# SPECIFIKACE PŘEDMĚTU - AKTUALIZACE

## Smilovice Ubytovna – rozsah zúžení/úpravy akce

### Upřesnění:

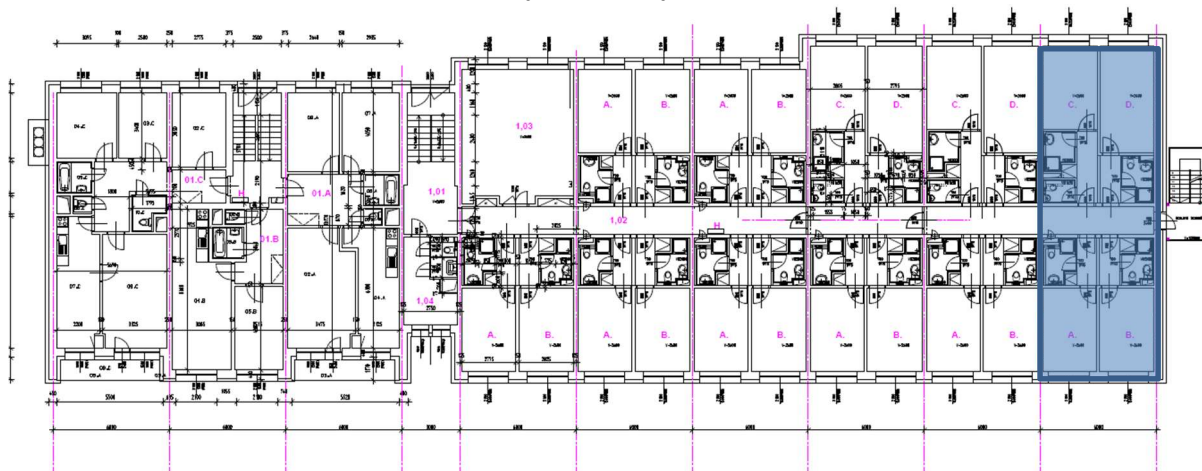
1) nebude realizována plnoplošná nástavba na objektu

2) tím pádem bude zrekonstruována stávající plochá střecha:

- bude sejmuta stávající povrchová vrstva + izolace na vodorovný nosný systém (ŽB panel)
- bude navržena nové tepelně izolační souvrství tak, aby byly splněny požadavky normové a požadavky na získání dotace z OPŽP
- bude stržena a nově vystavěna atika (předpokládám)
- bude vyřešen odvod dešťové vody z ploché střechy

3) bude představeno řešení fasád objektu bez nástavby a posouzeno, zda je to takto esteticky vhodné

4) v 1.NP a v 2.NP bude u 4 krajních jednotek (4x v 1.NP a 4x v 2.NP) zachována stávající dispozice 2+kk – nicméně je předpoklad i tak vybourání stávajících stoupaček a zařizovacích předmětů v koupelně a WC, nové omítky a podlahy.

5) místnost 1.03 bude upravena jako učebna (tj. zejména slaboproudé rozvody s přípravou na dataprojektor a plátno), vnitřní zastínění

6) místnost 2.03 (?) bude ponechána jako společenská místnost pro frekventanty
